## 产品及制程变更通知单 (PCN)

文件编号: MS-PCN-300

TL300-D1C/TL200-D1C/TL100-D1C

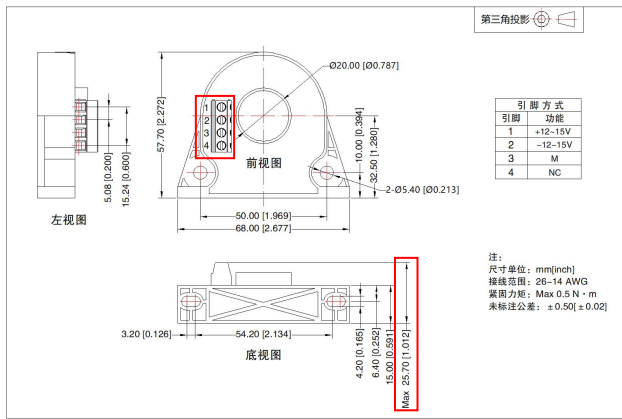
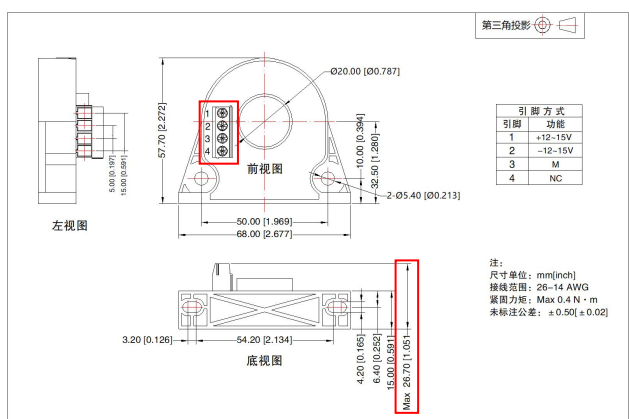
1、产品端子型号变更

1、产品端子型号变更, 产品高度由 25.70mm 变更至 26.70mm, 产品性能不变, 安装与接线方式不变
